REPÚBLICA DE COLOMBIA
SUPERINTENDENCIA DE INDUSTRIA Y COMERCIO
RESOLUCIÓN N° 26547
Por la cual se niega una patente de modelo de utilidad

PRIMERO: Que mediante escrito radicado en esta Superintendencia el 27 de noviembre de 2000, bajo el número 00090443, se presentó la solicitud de patente de modelo de utilidad titulada 'DESHUMIDIFICADOR NO ELECTRICO'.

Fig. 1 del documento ES 1.039.679 (D1)

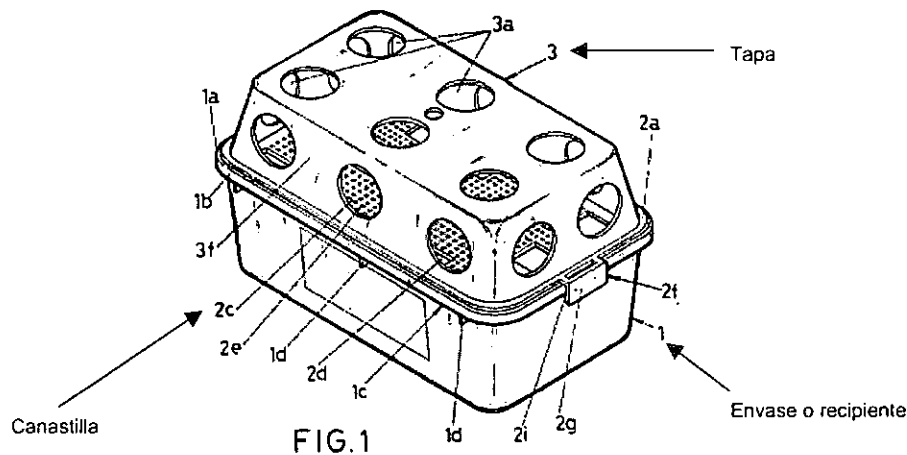
Por su parte, el estado de la técnica, concretamente el documento ES 1.039.679 (mencionado de ahora en adelante como D1) se refiere a un contenedor para materiales absorbentes de humedad ambiental, como cloruro de calcio (ver descripción; figura 1)

Al comparar la reivindicación 1 de la solicitud en estudio con las características del documento D1 (ver figura 1; descripción), vemos que el documento D1 comprende:

- Un envase o recipiente (1) (ver figura 1)
- Una canastilla o rejilla de soporte (2c) (ver figura 1; columna 3, línea 52- columna 4, línea 11)
- Un químico higroscópico (ver columna 1, líneas 24-29)
- Una tapa (3) (ver figura 1; columna 3, líneas 65-66)

- Reivindicación 2: D1; figuras 1
- Reivindicación 4: D1; columna 1, líneas 24-29
- Reivindicación 5: D1; figuras 1; descripción.
